DELIBERAZIONE DELL'ASSEMBLEA LEGISLATIVA DELLA REGIONE EMILIA-ROMAGNA  
11 LUGLIO 2018, N. 169

**Variante cartografica al PTCP/PTPR presentata dalla variante specifica al piano strutturale del Comune di Viano adottata con Delibera di Consiglio comunale n. 17 del 9/3/2018: intesa sulle modifiche cartografiche al Piano Territoriale Paesistico Regionale. (Proposta della Giunta regionale in data 11 giugno 2018, n. 853)**

# VARIANTE SPECIFICA 2017

## RELAZIONE –MODIFICHE NORMATIVE – VALSAT-VAS

Fig. 2. PTCP della Provincia di Reggio Emilia, Tav P6 - Carta Inventario del Dissesto (PAI-PTCP) e degli abitati da consolidare e trasferire (L445/1908) – stralcio

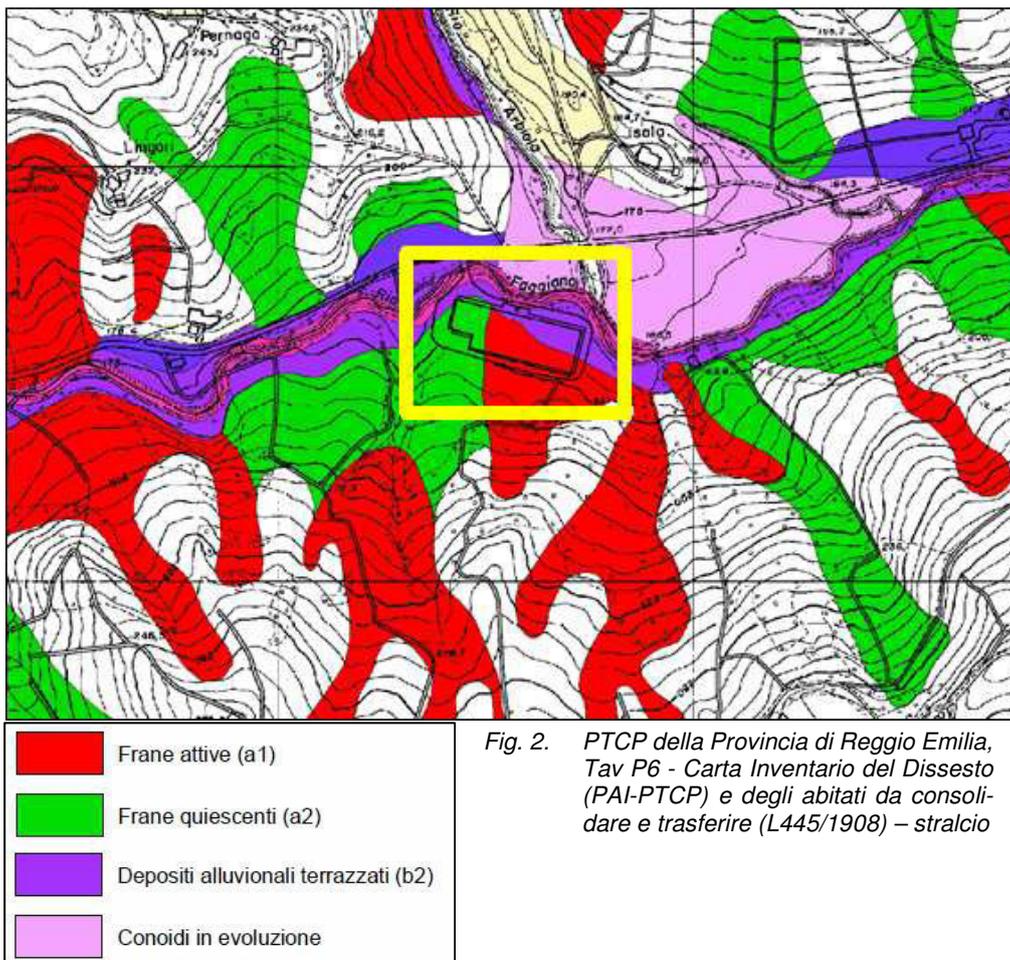
Nel PTCP vigente l'area è rappresentata nella Tav P6 - Carta Inventario del Dissesto (PAI-PTCP) e degli abitati da consolidare e trasferire (L445/1908), come indicato nello stralcio che segue.

- d) *l'elaborato "P6-218040 - Carta Inventario del dissesto (PAI-PTCP) e degli abitati da consolidare e trasferire (L445/1908)" del PTCP 2010 della Provincia di Reggio Emilia non risulta corretto e necessita di essere adeguato alla cartografia geologica elaborata dal Servizio Geologico, Sismico e dei Suoli della Regione Emilia-Romagna e riprodotta in figura. L'adeguamento dovrà consistere nella ripermetrazione del piede dei corpi di frana, mediante la chiusura degli stessi in corrispondenza del limite dell'area urbanizzata e la riclassificazione della frana attiva (a1-Fa) in frana quiescente (a2-Fq);*

**Modifica della Tav 1.2 del PSC "Ambiti e trasformazioni territoriali"**

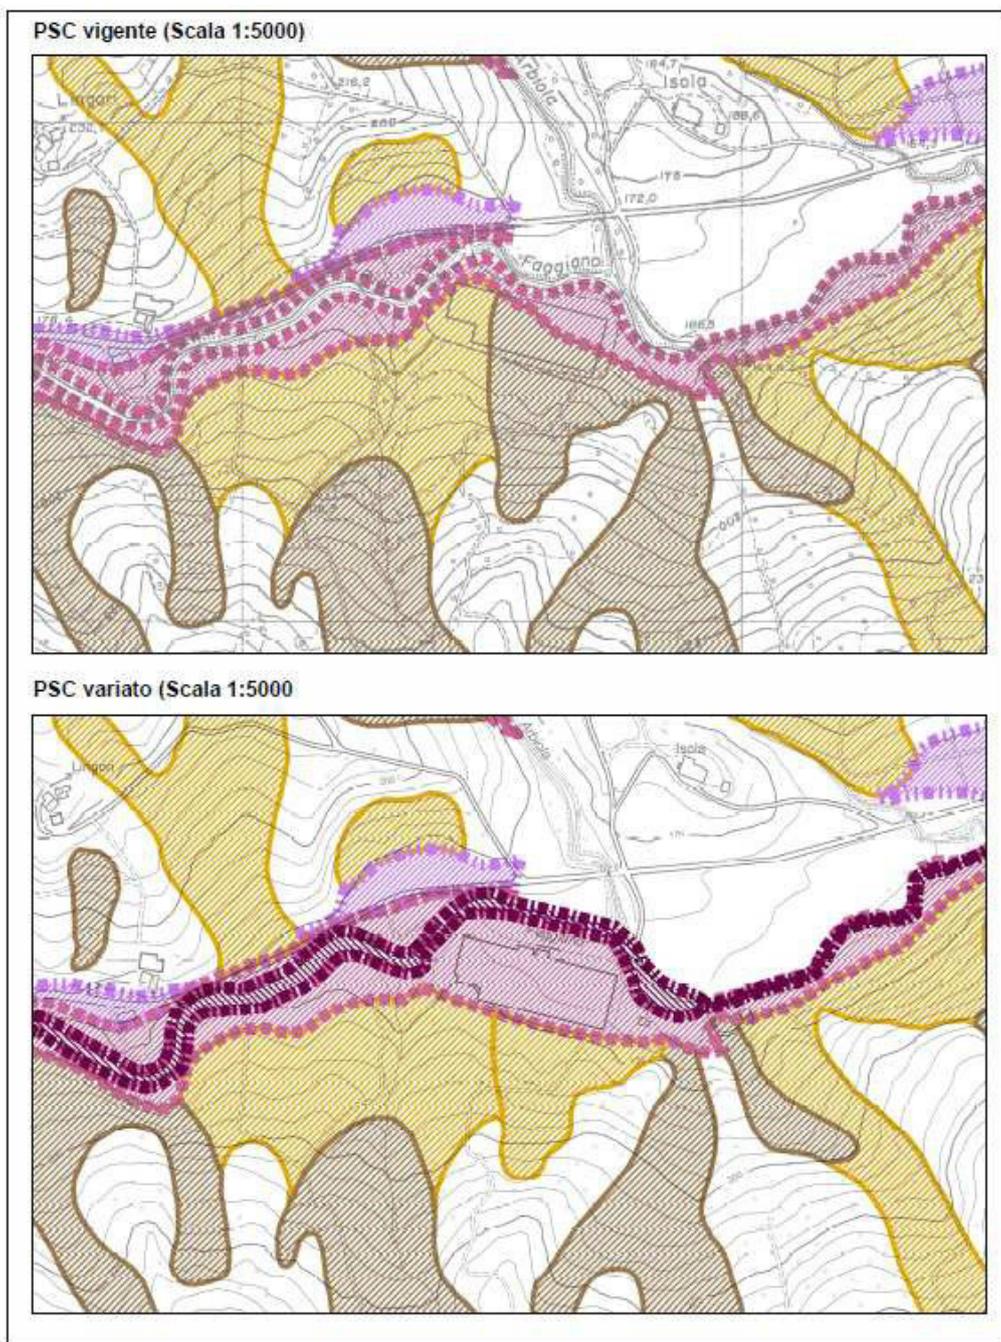
- modifica dell'art. 47. "Modalità di attuazione degli ambiti APC" delle norme del PSC
- modifica della Tav. 1.2 del PSC vigente
- modifica della Tav. 2.2 "Tutele e vincoli di natura ambientale" per l'area in oggetto
- modifiche alle tavv. 3.2 e 4.2 (come detto sopra).

**Modifica della Tav 2.2 "Tutele e vincoli di natura ambientale"**

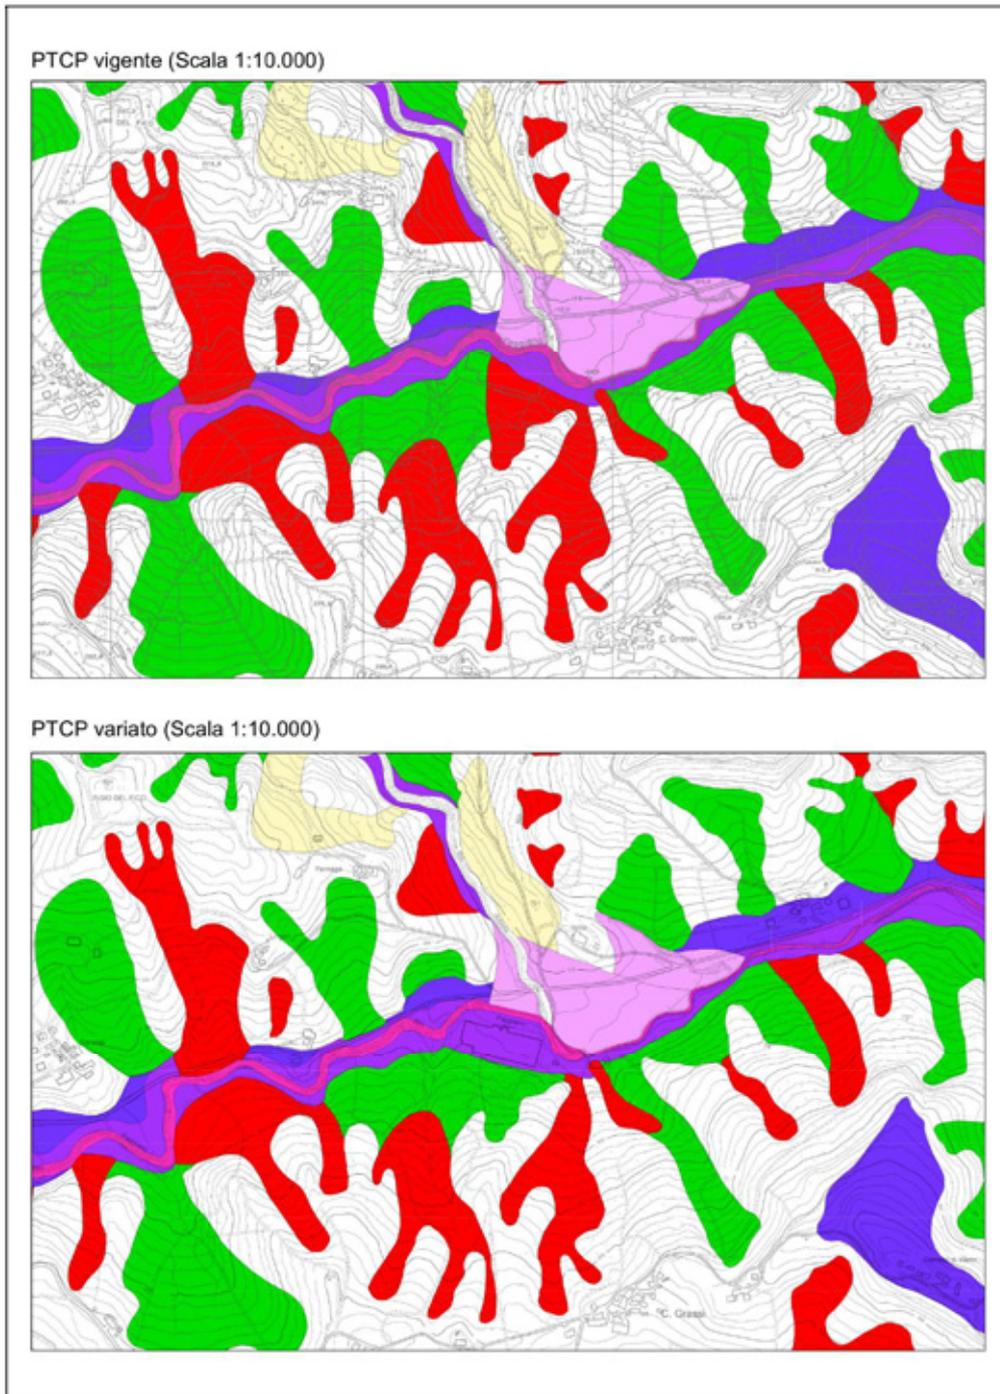
La variante comporta anche la richiesta di modifica alla tav. P6 del PTCP vigente della provincia di Reggio Emilia al fine di rettificare il perimetro e la classificazione della frana che interessa l'area nel piano vigente. Nello specifico, la variante al PTCP attiene solo alla riclassificazione del corpo di frana attiva e alla diversa perimetrazione dei terrazzi "Ee" ed "Em" (cfr. tav. P6)-
